Note d'actualisation de l'étude d'impact et de son résumé non-technique

Maître d'Ouvrage :
EDF Renewables

Mai 2024

Région Auvergne-Rhône-Alpes
Département de l'Isère (38)
Communes de Le Cheylas et Sainte-Marie-d'Alloix

Figure 3 : Projet photovoltaïque flottante du Cheylas actualisé

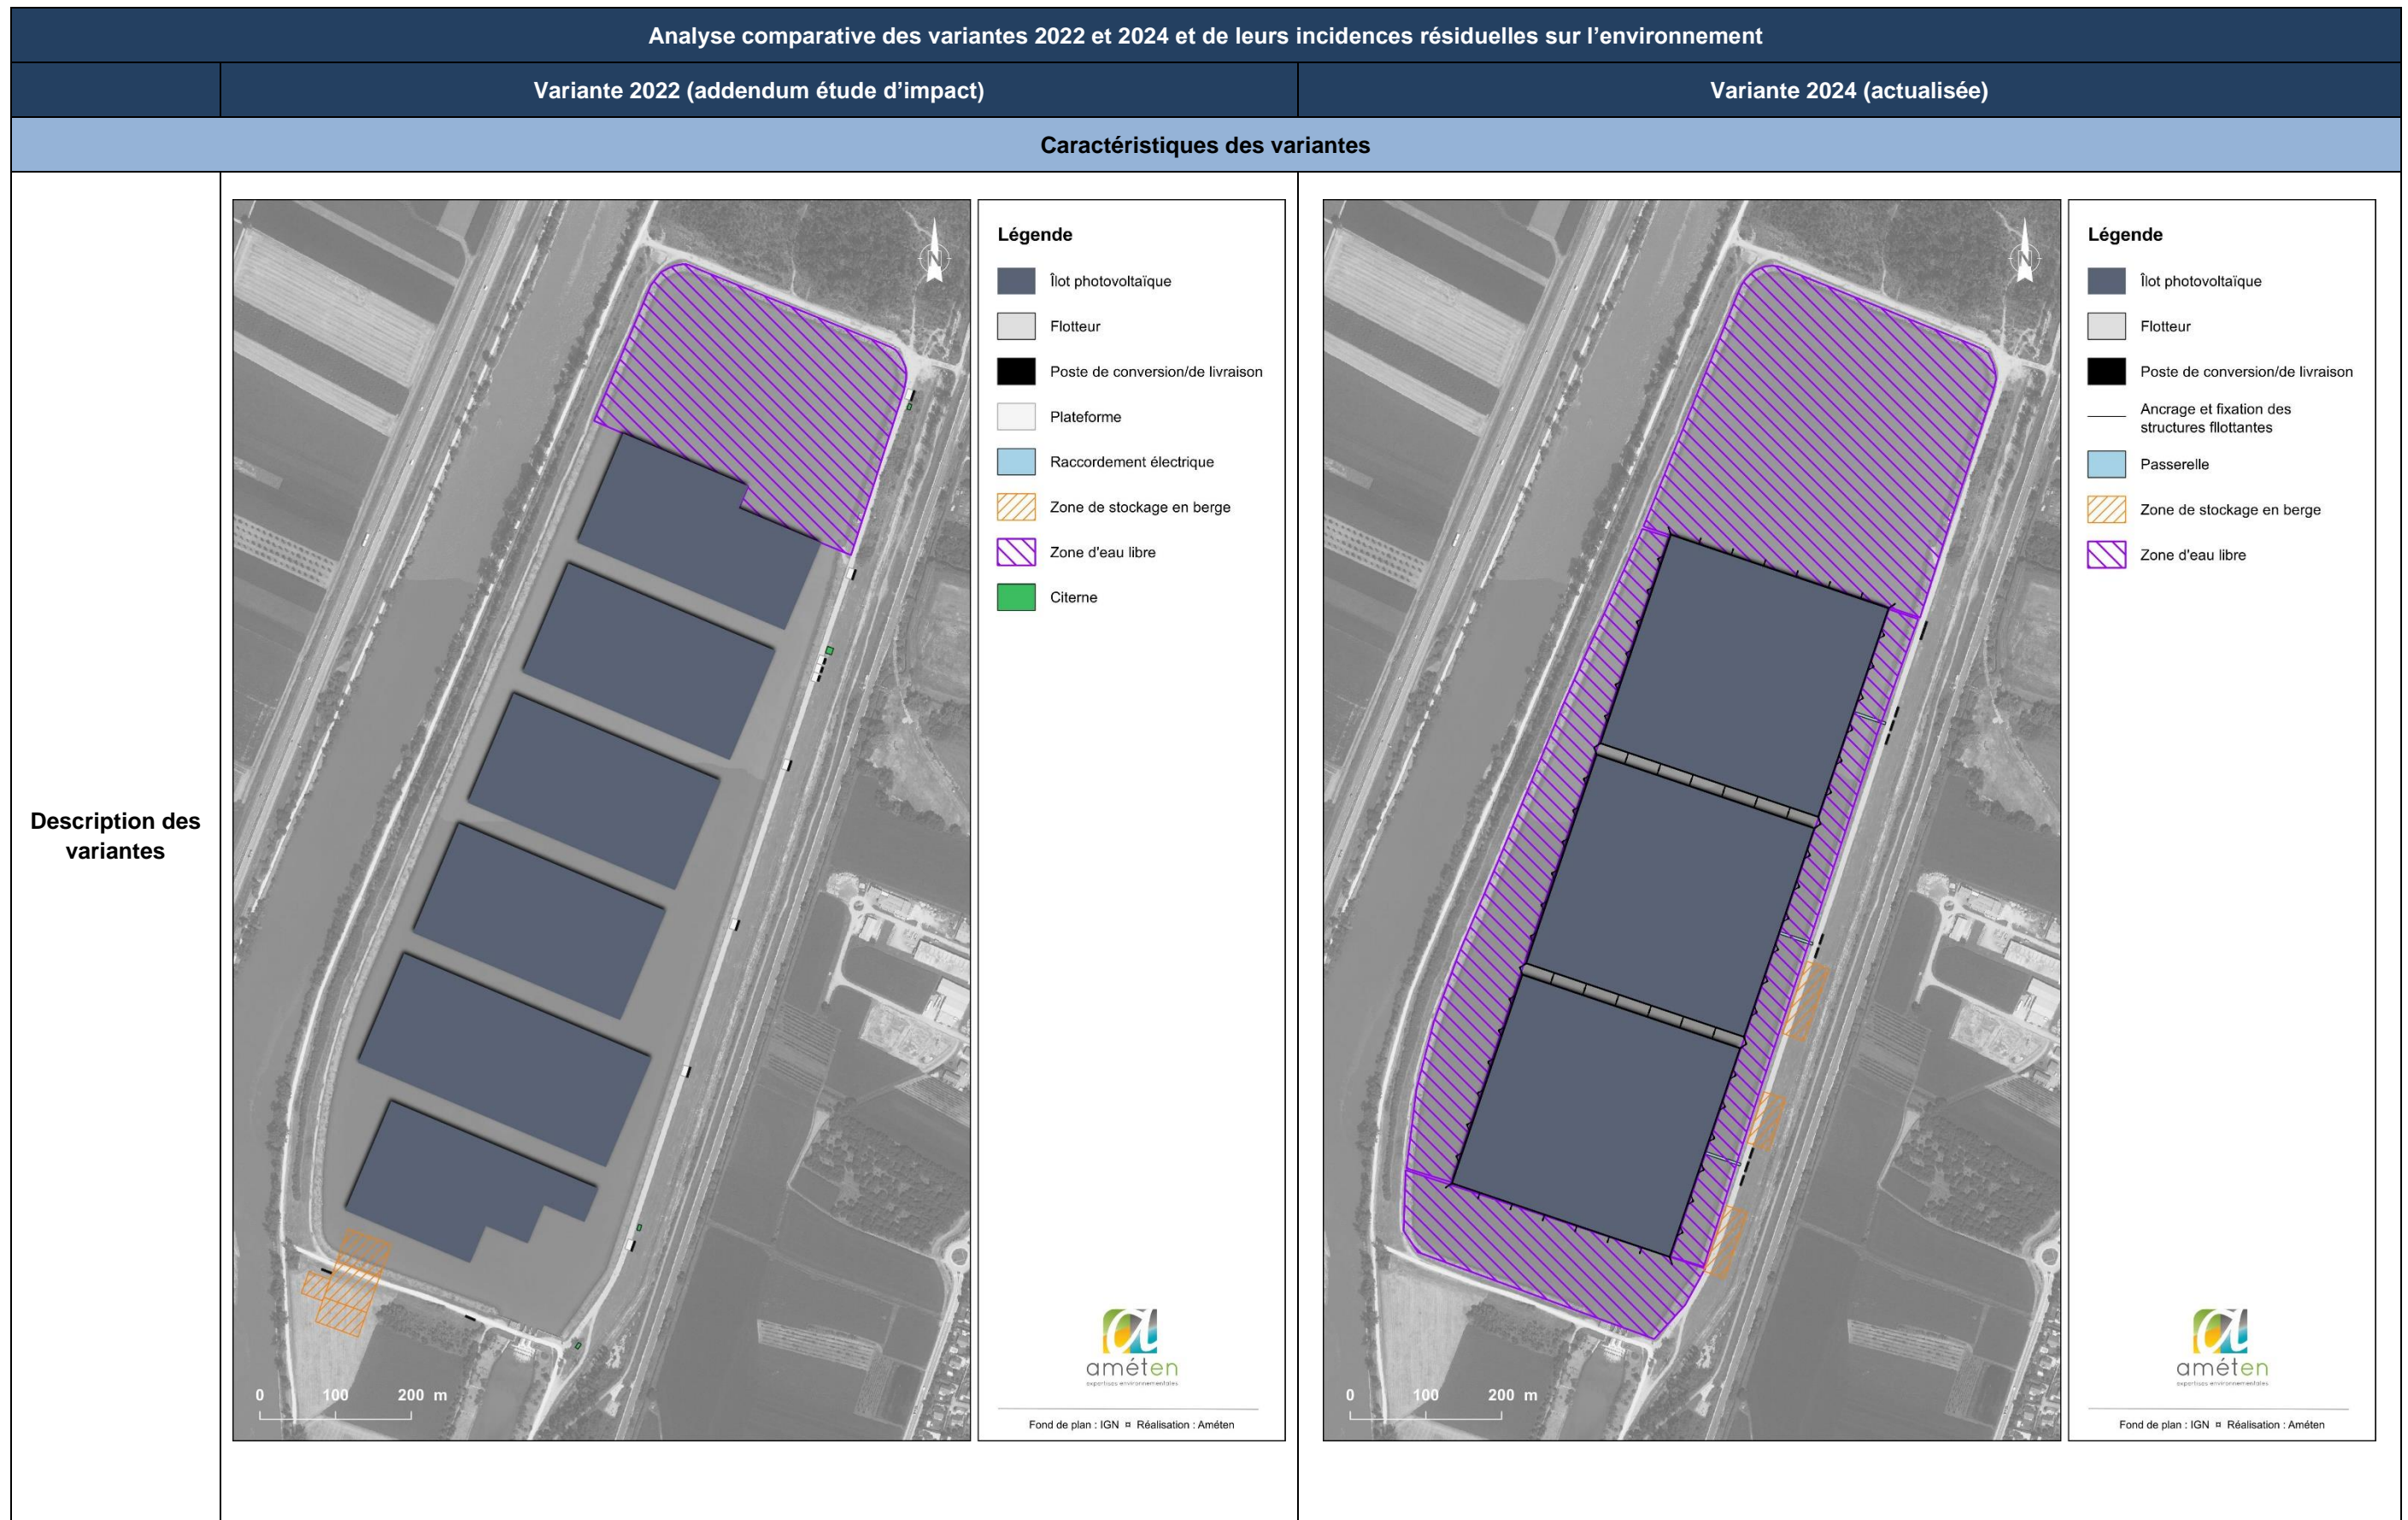
La présente note d'actualisation de l'étude d'impact a pour objectif de présenter de nouvelles évolutions faisant l'objet d'une demande de permis de construire modificatif. Cette nouvelle configuration sera nommée variante 2024 dans la suite de l'étude. Les évolutions portent sur :

- La définition du système d'ancrage. Dans l'addendum de 2022, la méthode d'ancrage des structures flottantes n'avait pas été définie. Depuis, des études techniques ont permis de préciser la meilleure solution, notamment au regard des contraintes de sécurité vis-à-vis de l'ouvrage hydraulique.

La technique des pieux battus a été retenue. Elle présente plusieurs avantages, en particulier concernant la sécurité de l'installation, mais également sur le plan environnemental dans la mesure où il n'est pas nécessaire d'effectuer des fixations aux berges.

- Une modification de la position des îlots. Suite aux échanges menés avec les différentes parties prenantes du projet, il a été décidé de modifier l'implantation des îlots. Cela permet notamment d'augmenter les surfaces d'eau libre d'un seul tenant favorables à l'avifaune :
 - L'augmentation de la surface en eau libre d'un seul tenant au nord du site passant de 9 ha d'eau libre à 13,5 ha d'eau libre
 - Création d'une surface d'eau libre au sud de 3,9 ha
- La définition des d'accès aux îlots flottants pour les besoins de l'exploitation. Un système composé de pontons et de passerelles permettra un accès sécurisé pour le personnel d'exploitation.

Figure 4 : Superposition des variantes de 2022 et de 2024

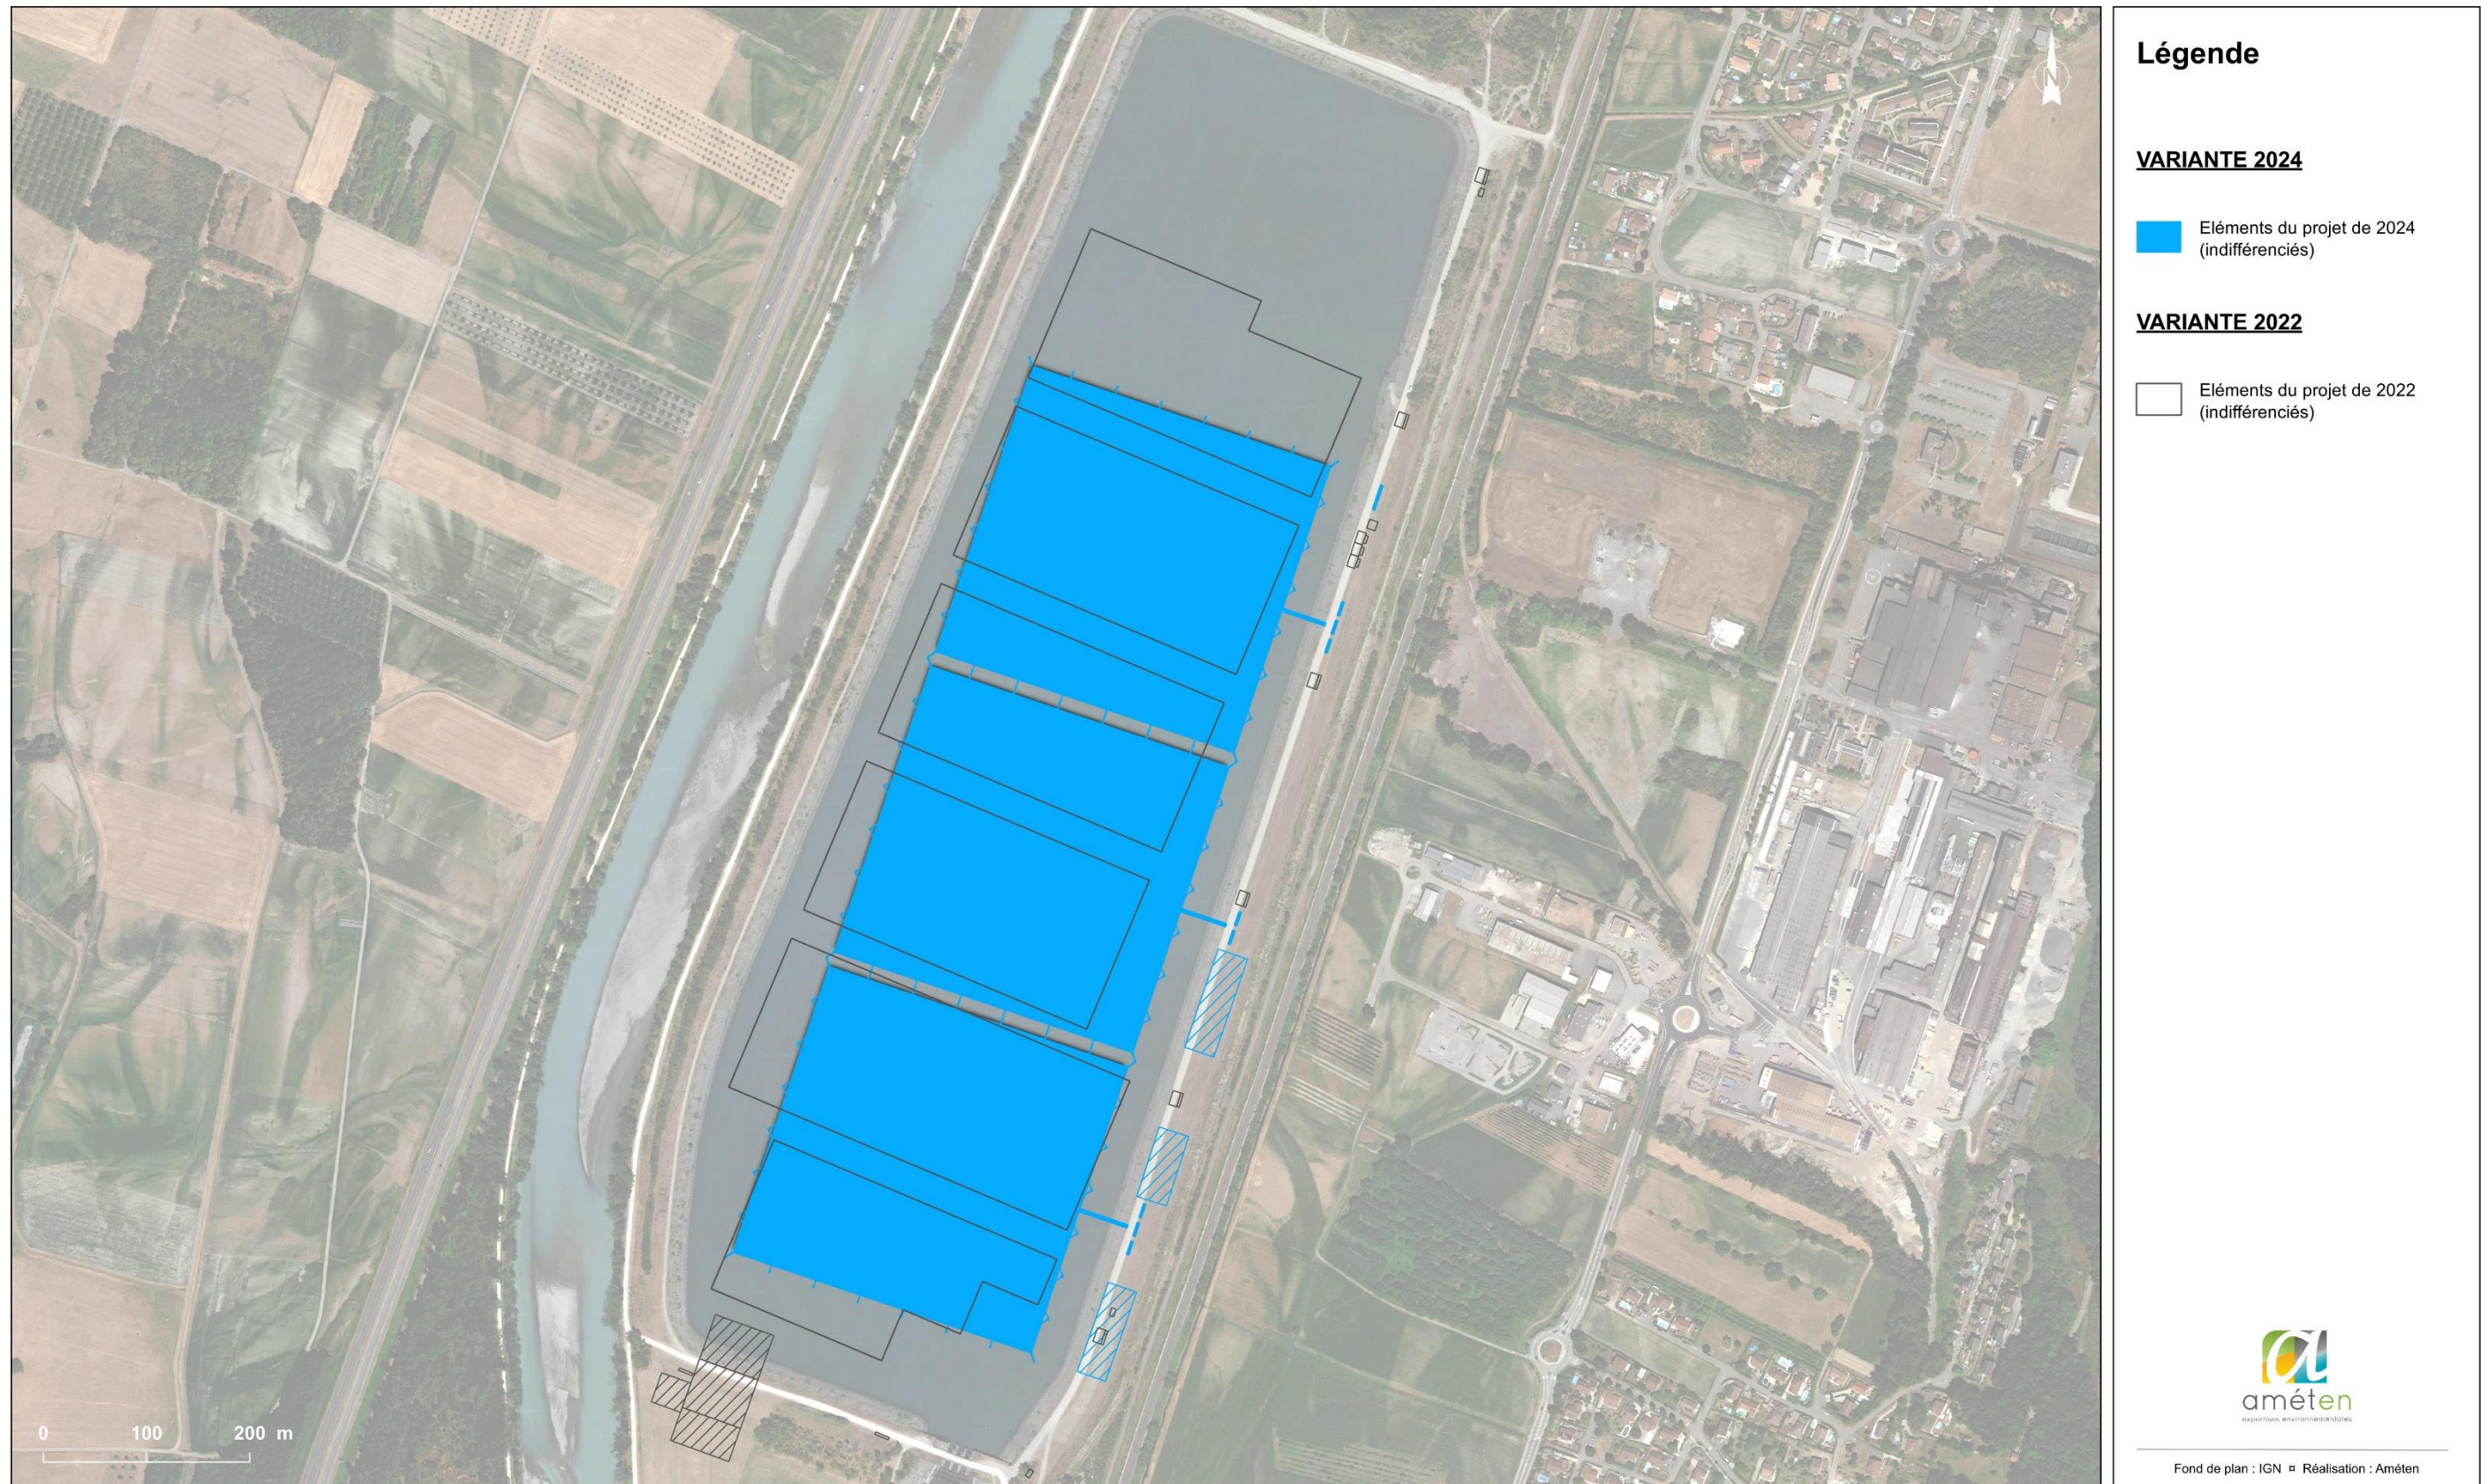
Afin de mieux visualiser les différences entre l'implantation de 2022 et celle de 2024, la figure suivante montre une superposition des deux variantes avec, en filigrane, le projet de 2022 sur celui de 2024.

- Une modification de la position des îlots. Suite aux échanges menés avec les différentes parties prenantes du projet, il a été décidé de modifier l'implantation des îlots. Cela permet notamment d'augmenter les surfaces d'eau libre d'un seul tenant favorables à l'avifaune :

- L'augmentation de la surface en eau libre d'un seul tenant au nord du site passant de 9 ha d'eau libre à 13,5 ha d'eau libre
 - Création d'une surface d'eau libre au sud de 3,9 ha
